Nasz znak: IZiG.271.4.2025

Wyjaśnienie nr 3 i Zmiana nr 2

do Specyfikacji Warunków Zamówienia dla zadania:

„Budowa Drugiego Żłobka Samorządowego na dz. nr 94 obr. 0047 m. Sulęcín w celu utworzenia 40 miejsc opieki”

Pytanie 21

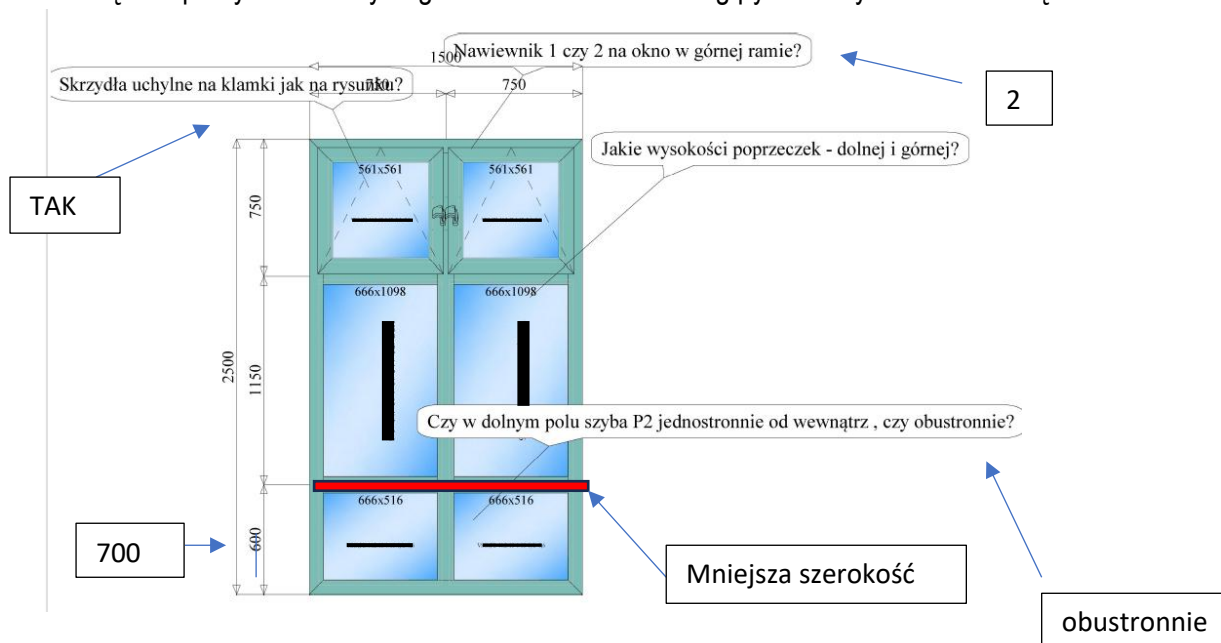
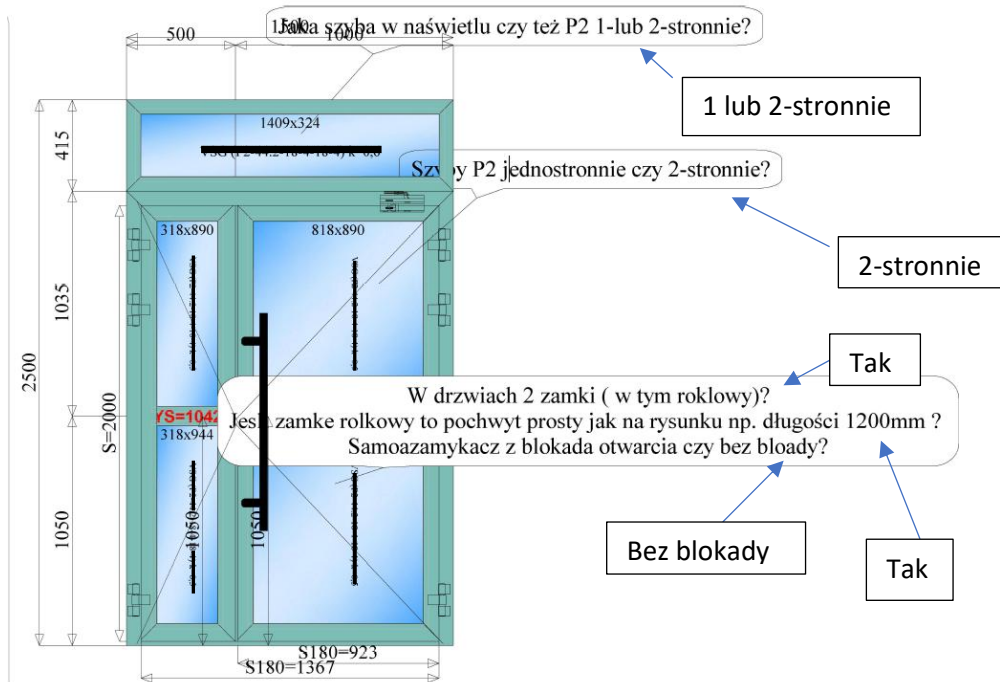
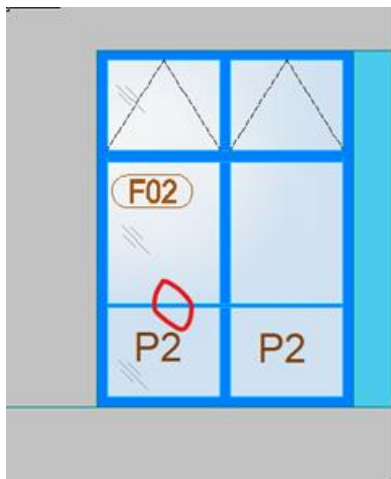
Proszę o doprecyzowanie wymagań dla stolarki Alu według pytań na rysunkach w załącznikach.

Opis na rysunkach.
